Windprojekt Sp. z .o o. S.K.A.

Dotyczy: odpowiedź na pismo Wójta Gminy Czernice Borowe (znak. GGP.6220.1.2012) z dnia 14 grudnia 2012 r. i Regionalnej Dyrekcji Ochrony Środowiska w Warszawie (znak. WOOŚ-II.4242.398.2012.EW) z dnia 7 grudnia 2012 r. – wezwanie do złożenia wyjaśnień i uzupełnienia „Raportu o oddziaływaniu na środowisko zespołu elektrowni wiatrowych >Przasnysz< z infrastrukturą techniczną (gm. Czernice-Borowe, pow. przasnyski, woj. mazowieckie)”.

Odpowiedź zredagowano w punktach nawiązujących do numeracji zagadnień zawartych w ww. piśmie RDOŚ w Warszawie.

Rys. 1 Obraz pola akustycznego zespołu elektrowni wiatrowych „Przasnysz” w wariancie 7 EW z wieżami o wysokości 130 m, pora dnia

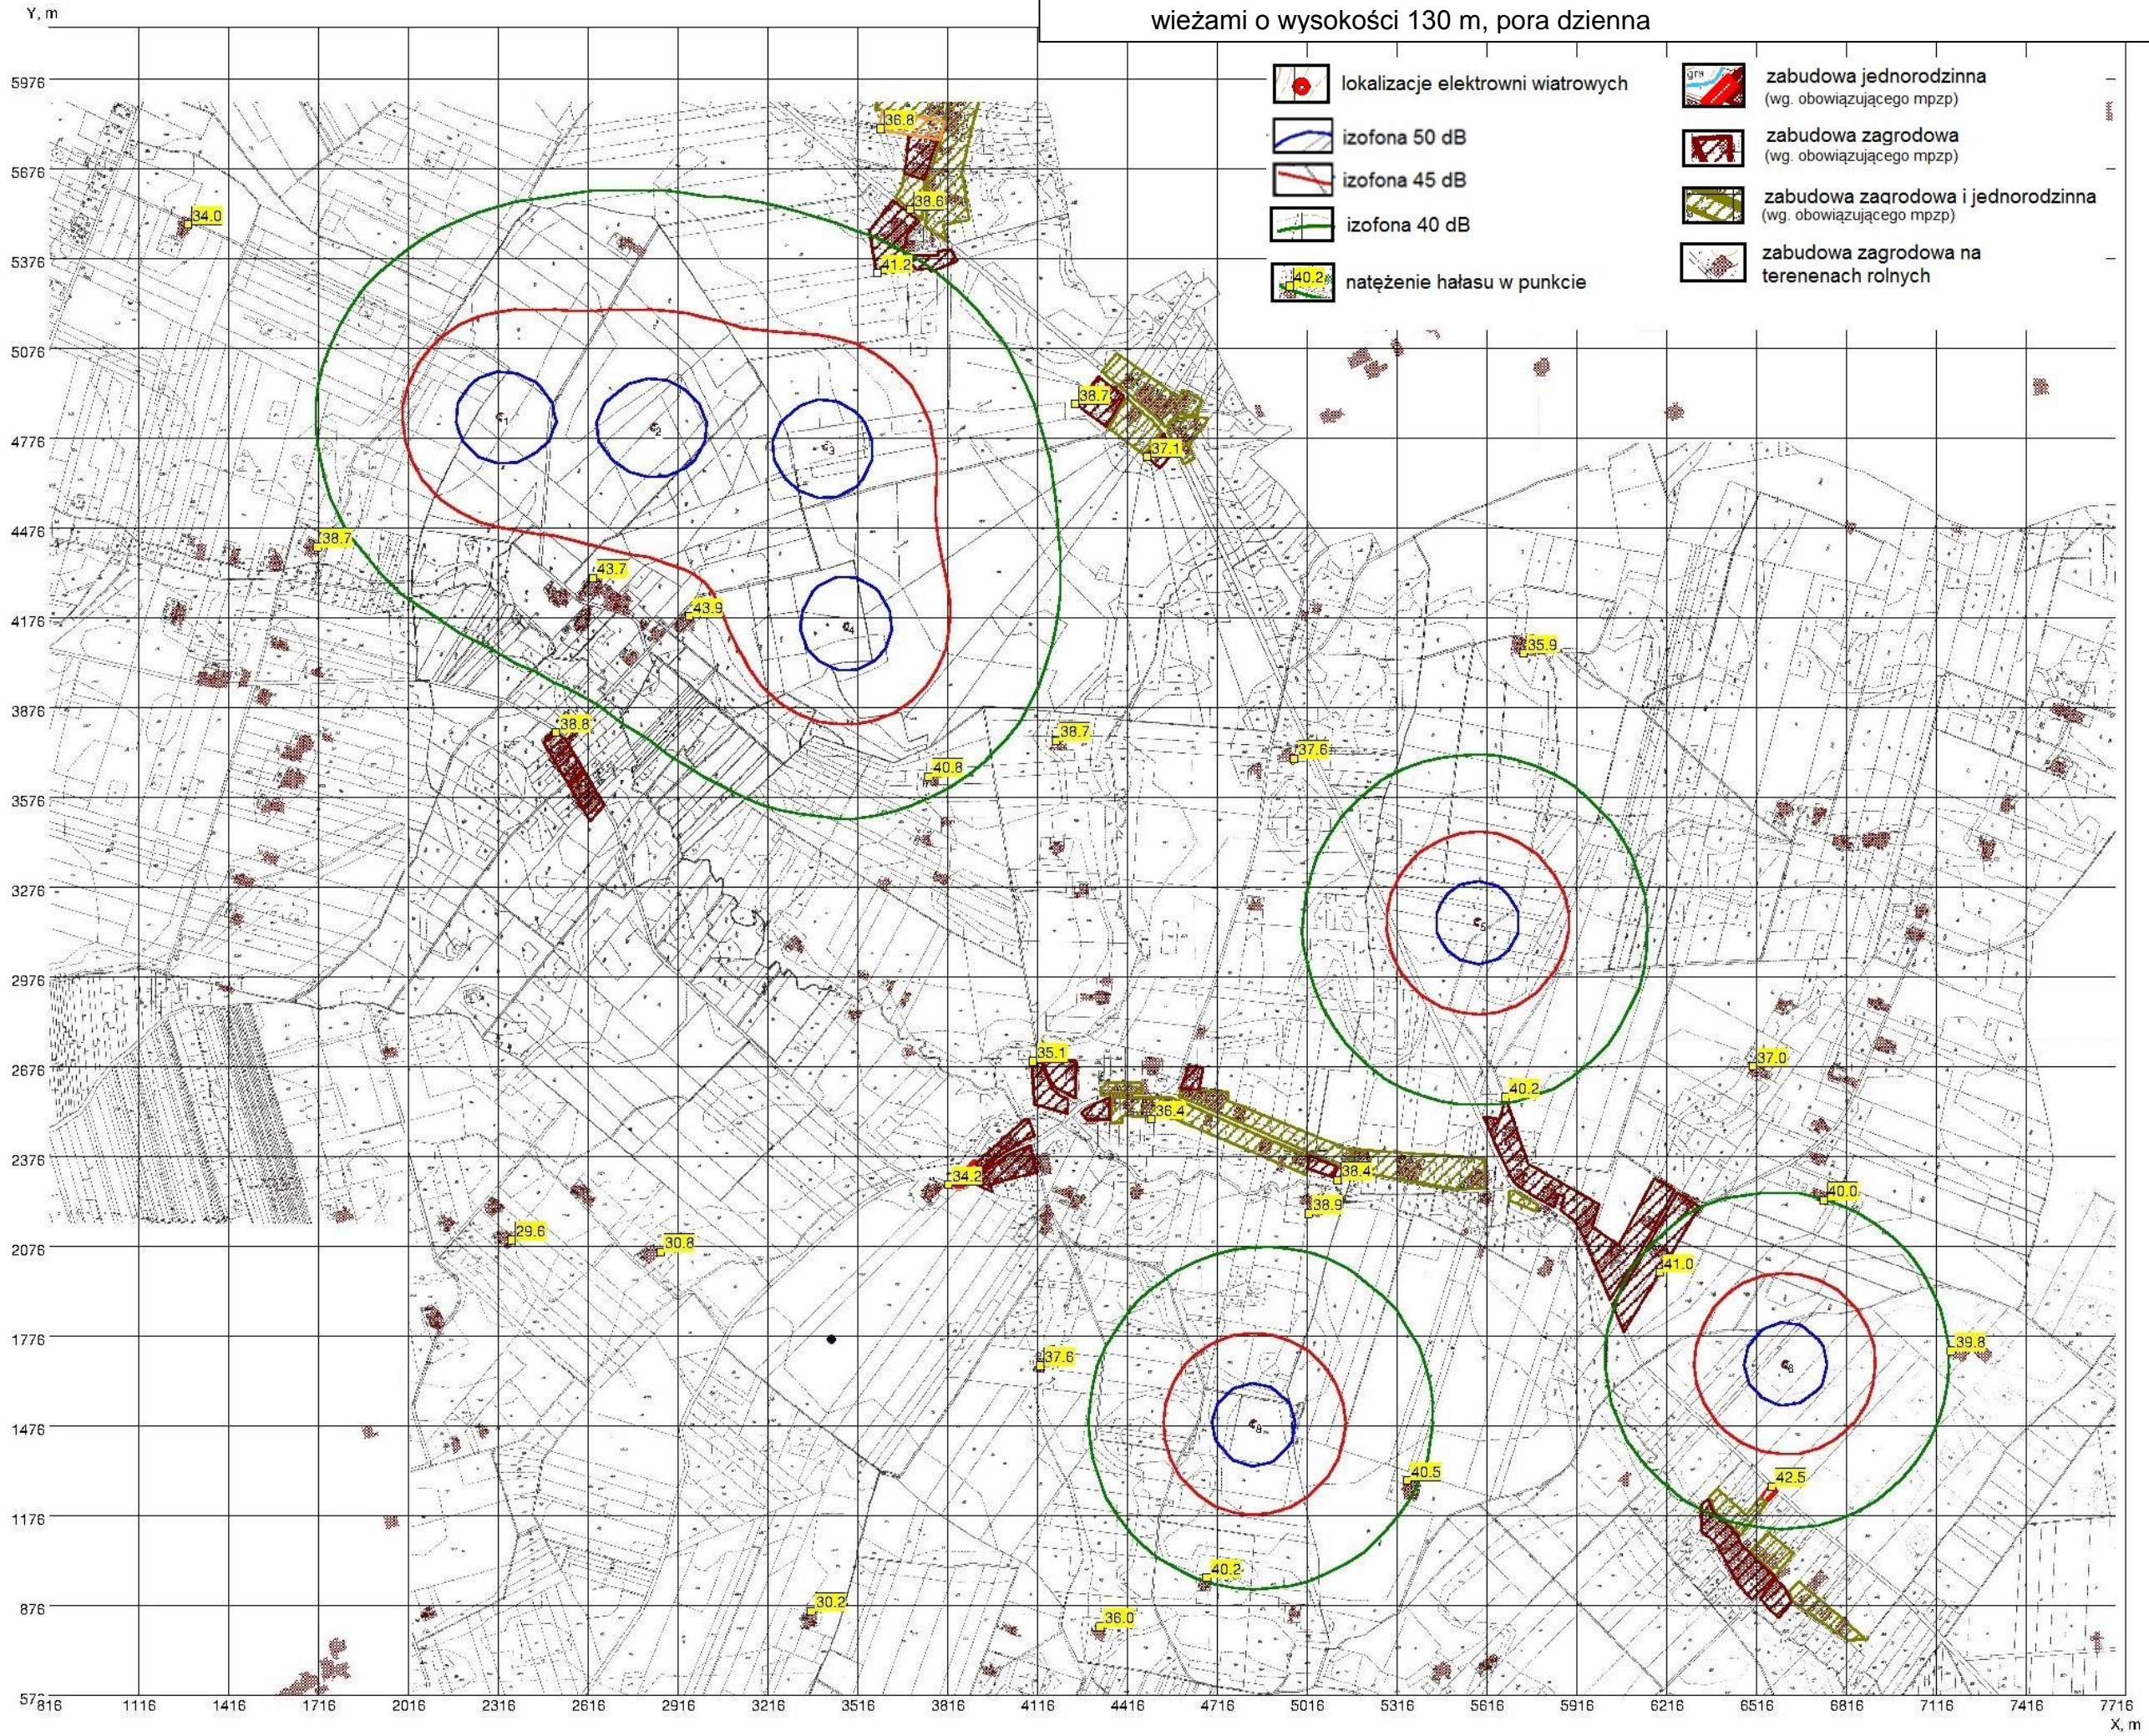
Zgodnie z ww. pismem RDOŚ wykonana została dodatkowa analiza akustyczna zespołu elektrowni wiatrowych dla wież o wysokości 130 m, z przedstawieniem wyników na mapie ewidencyjnej.

W wyniku przeprowadzonej analizy otrzymano obraz pola akustycznego dla pory dziennej (zob. rys. 1) i nocnej (zob. rys. 2) wynikający z pracy 7 elektrowni wiatrowych zespołu „Przasnysz”.

Otrzymane wyniki wskazują, że w przypadku zastosowania turbin o mocy akustycznej $L_{AW} = 106,5$ dB praca całego zespołu siedmiu elektrowni „Przasnysz” wiatrowych w wariantcie 7 EW byłaby możliwa w porze dziennej bez ograniczeń. W porze nocnej w celu zachowania obowiązujących norm akustycznych, niezbędne było wyciszenie elektrowni nr 6 do poziomu 102,5 dB.

Rys. 5 Obraz pola akustycznego zespołu elektrowni wiatrowych „Przasnysz” w wariantie 7 EW z wieżami o wysokości 119 m, pora dzienna

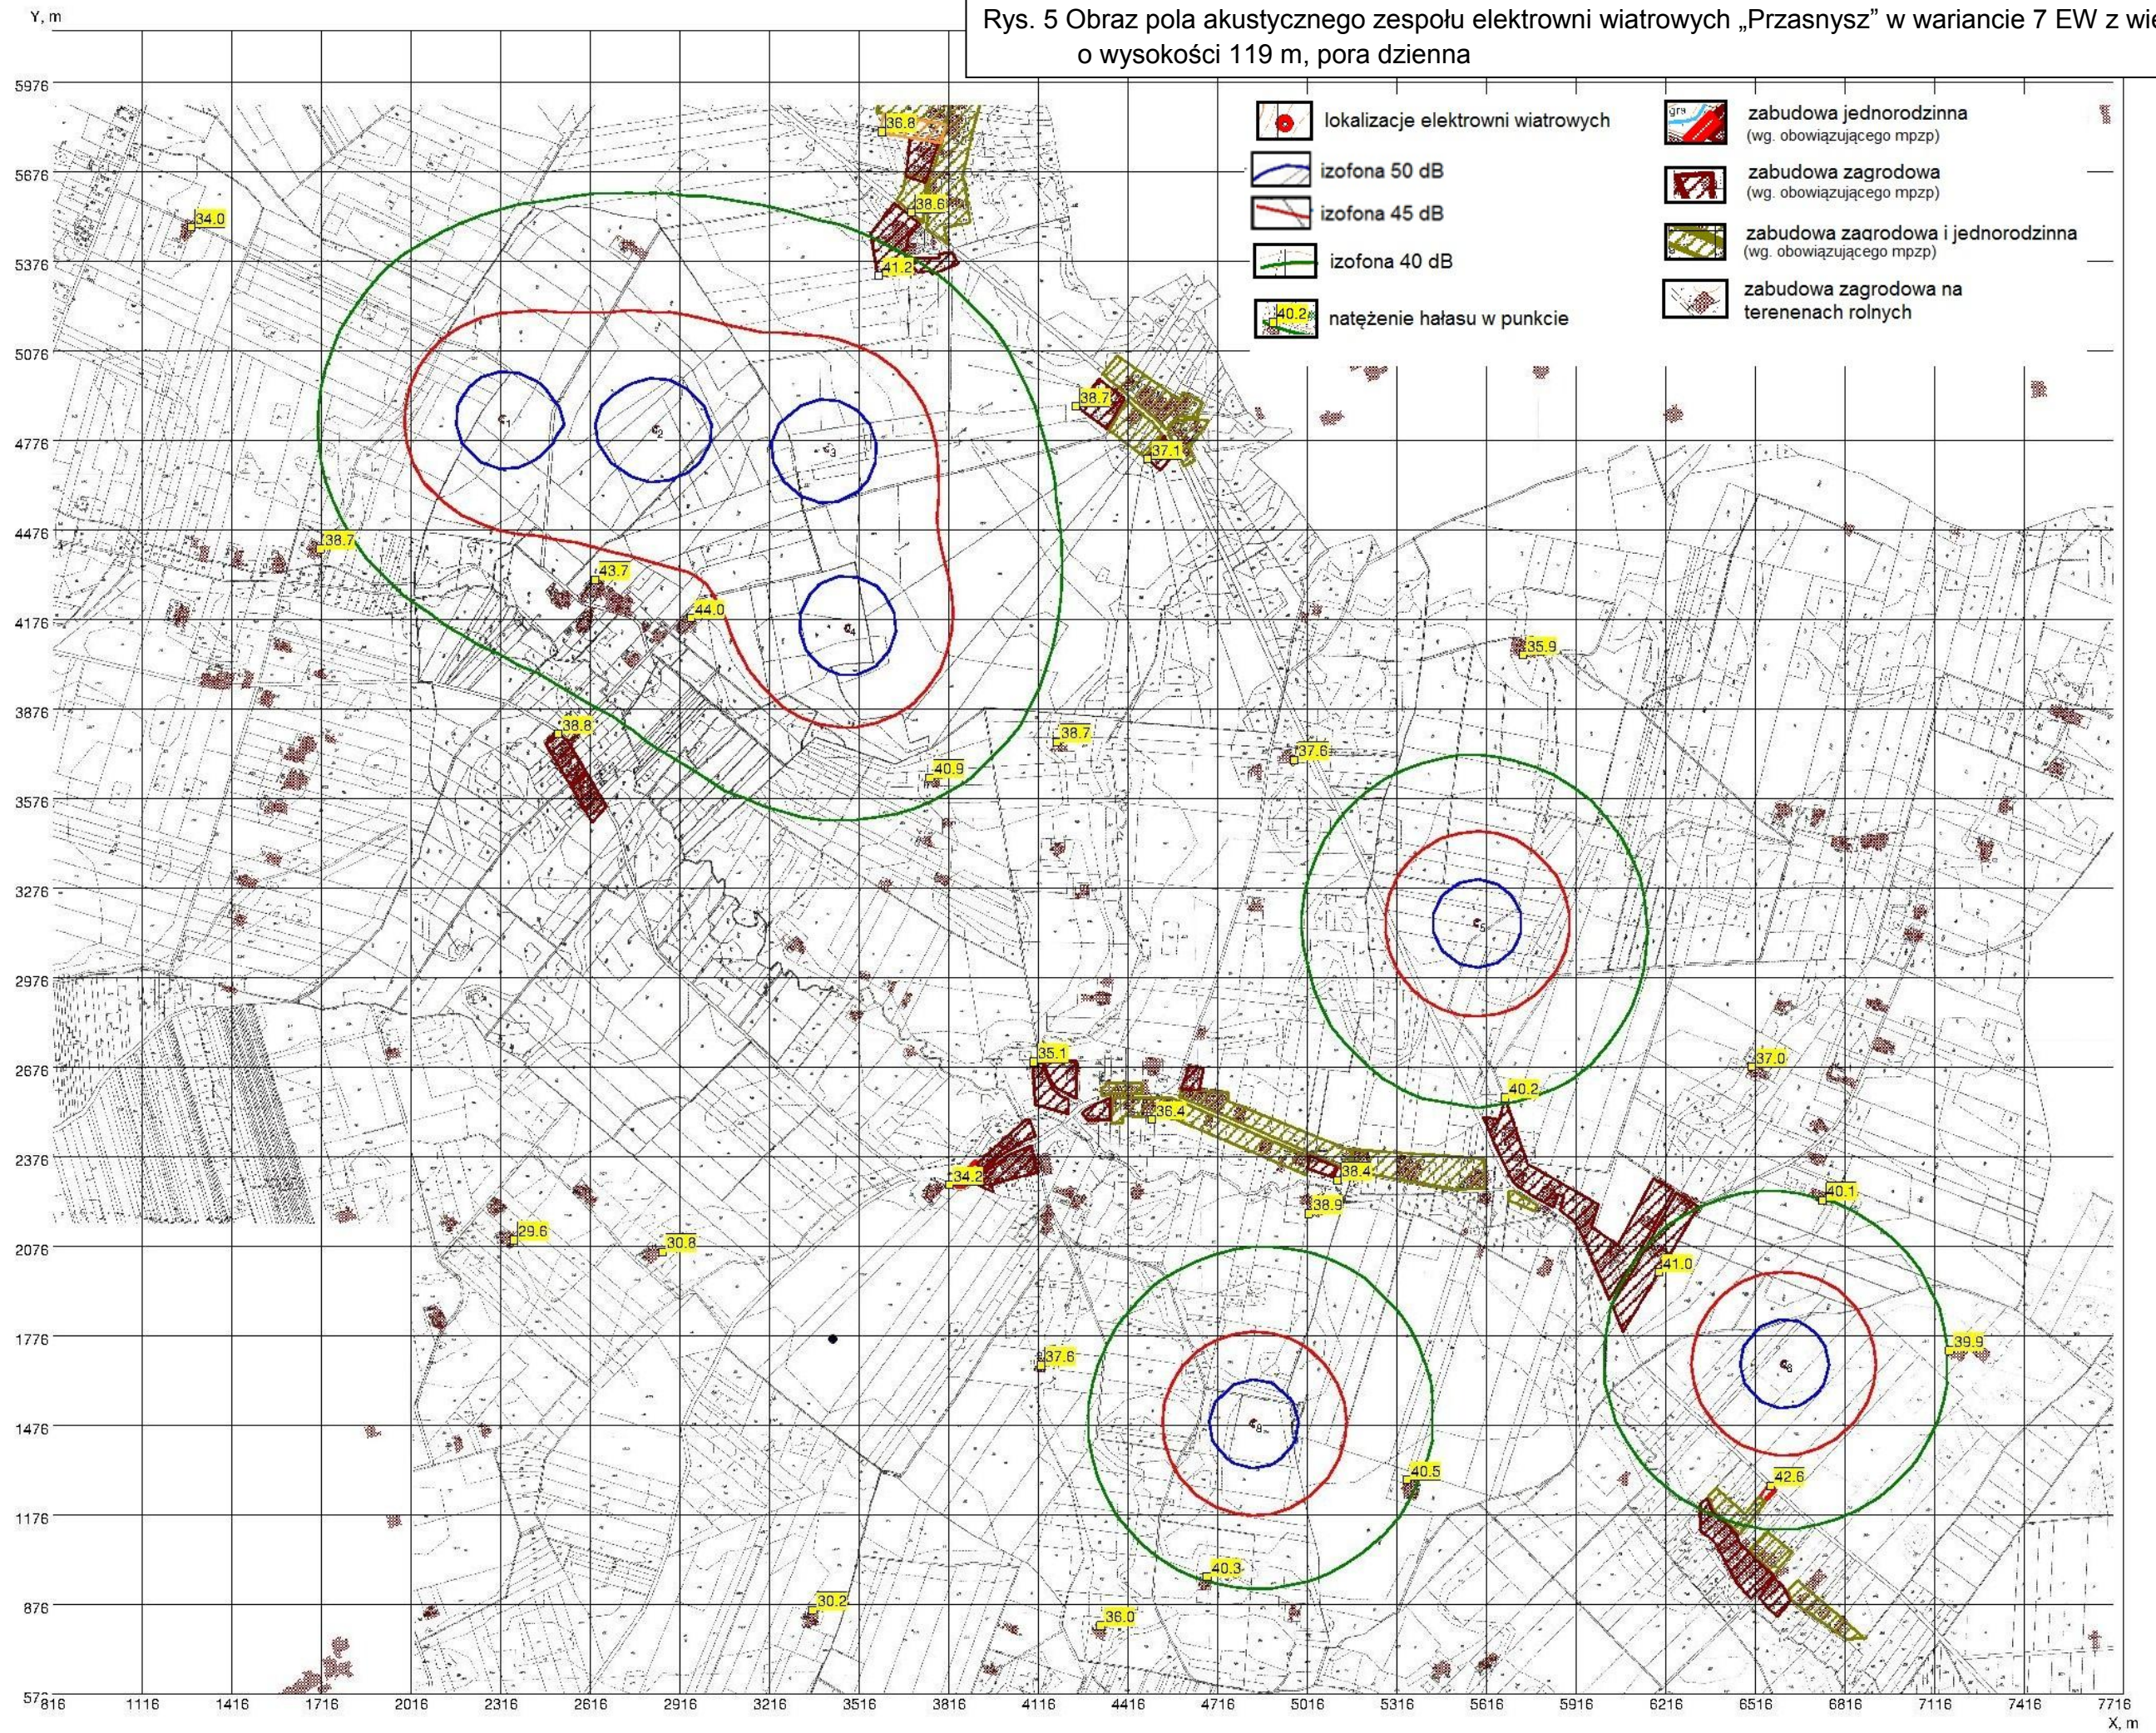
Powtórzono także analizę akustyczną dla wież o wysokości 119 m, z przedstawieniem wyników na mapie ewidencyjnej.

W wyniku przeprowadzonej analizy otrzymano obraz pola akustycznego dla pory dziennej i nocnej wynikający z pracy 7 elektrowni wiatrowych zespołu „Przasnysz”.

Otrzymane wyniki wskazują, że w przypadku zastosowania turbin o mocy akustycznej $L_{AW} = 106,5$ dB praca całego zespołu siedmiu elektrowni „Przasnysz” wariantu 7 EW byłaby możliwa w porze dziennej bez ograniczeń. W porze nocnej w celu zachowania obowiązujących norm akustycznych, niezbędne było wyciszenie elektrowni nr 6 do poziomu 102,5 dB.
